CONCEPTO TECNICO No. CT- 4387 de 2006

**Revisión de Estudio Particular de Respuesta Local
de Amplificación de Ondas Sísmicas
Artículo 7 - Decreto 074 de 2001**

ENTIDAD SOLICITANTE:	Carlos Restrepo
LOCALIDAD:	2 Chapinero
BARRIO:	Chico Norte
PROYECTO:	Edificio Calle 94 No 10-31
DIRECCIÓN:	Calle 94 No 10-31
UPZ:	88 El Refugio
TIPO DE RIESGO:	Sísmico
EJECUTOR:	Espinosa y Restrepo.
FECHA DE EMISION:	Mayo 19 de 2006

Figura 1 Localización del Proyecto Calle 94

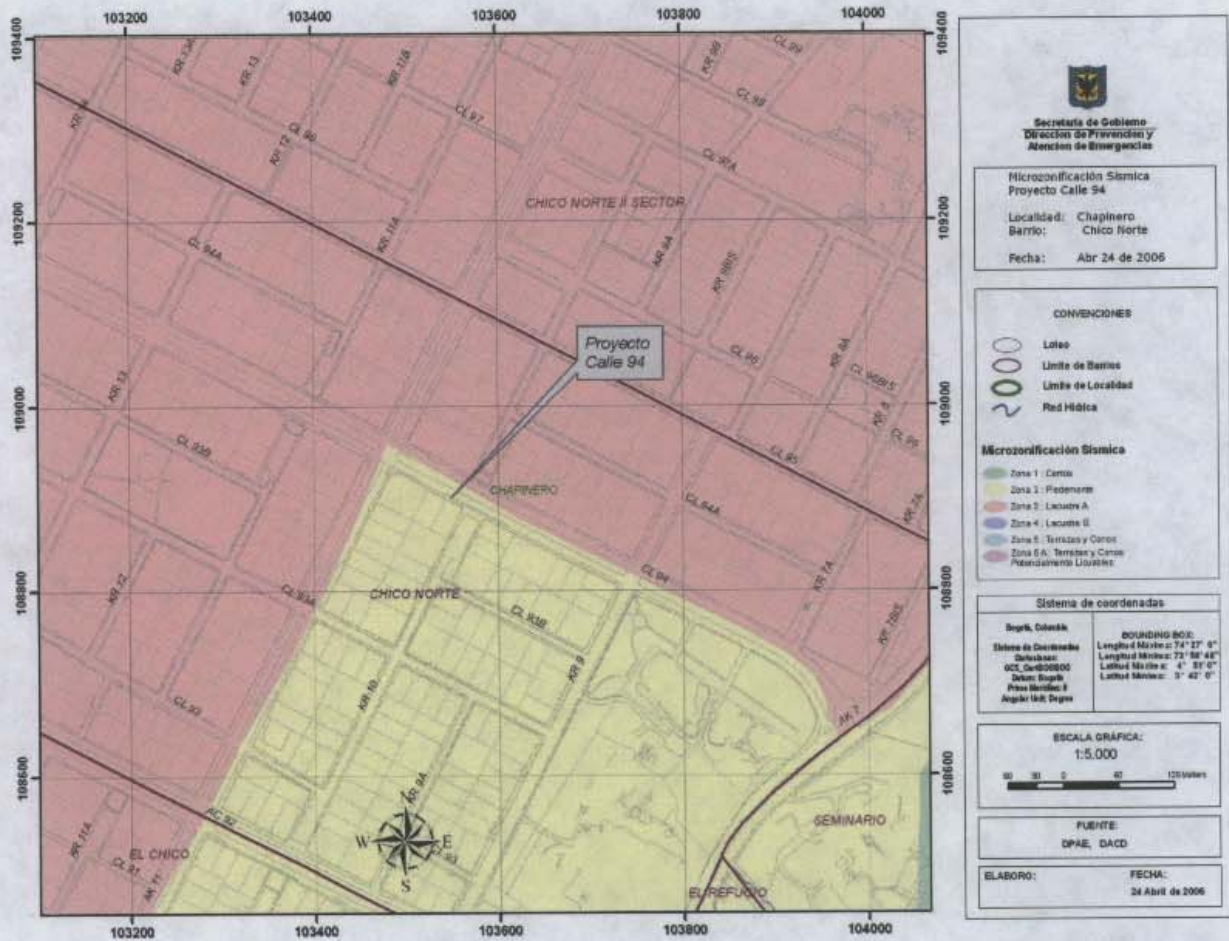
En el informe se define la localización del proyecto en el límite de la zona 2 con la zona 3 de acuerdo con el mapa de Microzonificación Sísmica de Bogotá. Esta ubicación está de acuerdo con el Decreto 074 de 2001 (Figura 1 del presente concepto técnico).
